●●邸新築工事現場検査記録簿

第5回目(外部ラス検査)

●●邸新築工事現場検査記録簿

外部下地・内部その他検査

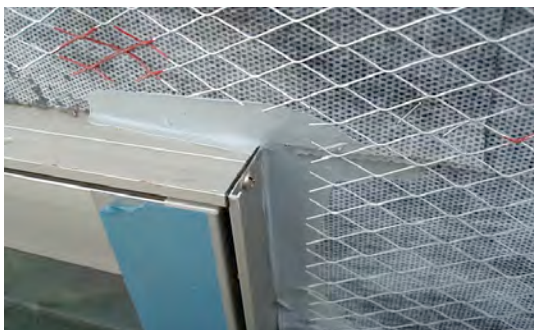
電気配管回りのコーキングは良好であることを確認しました。

サッシコーナー部分のコーキングは良好であることを確認しました。

ダクト周りのコーキングは良好であることを確認しました。

バルコニー手すり端部の1次防水は良好であることを確認しました。

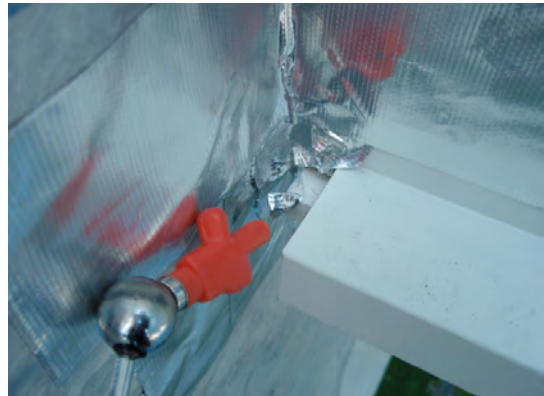
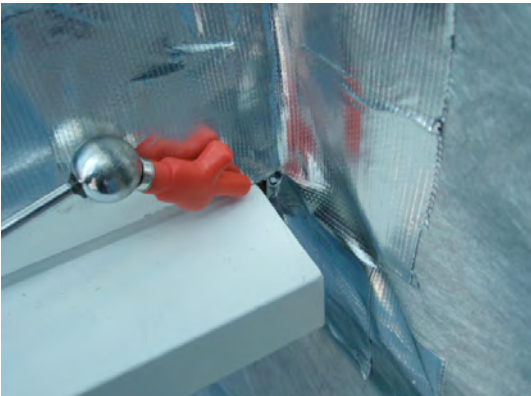
バルコニー手すり端部2次防水を確認しました。

オーバーフロー管2次防水を確認しました。

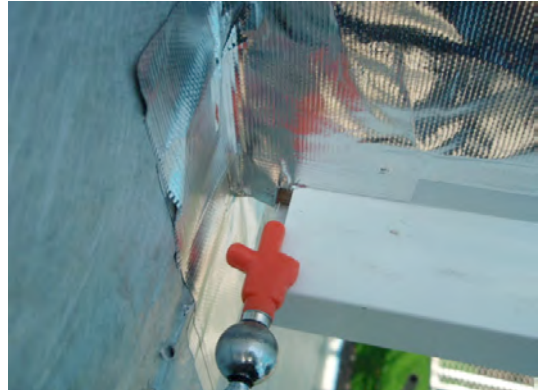
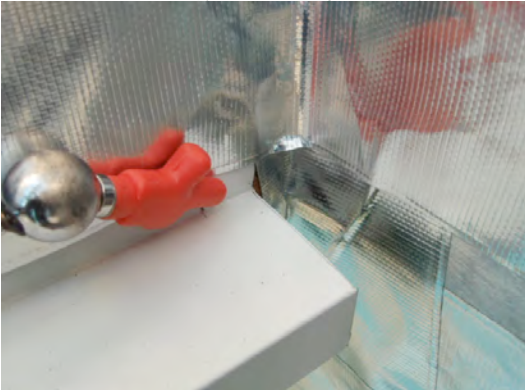
下記バルコニー下端のテープ合わせが不良につき是正を指示しました。

サッシ上端角にコーキングを実施させました(左が実施前、右が実施後です)。
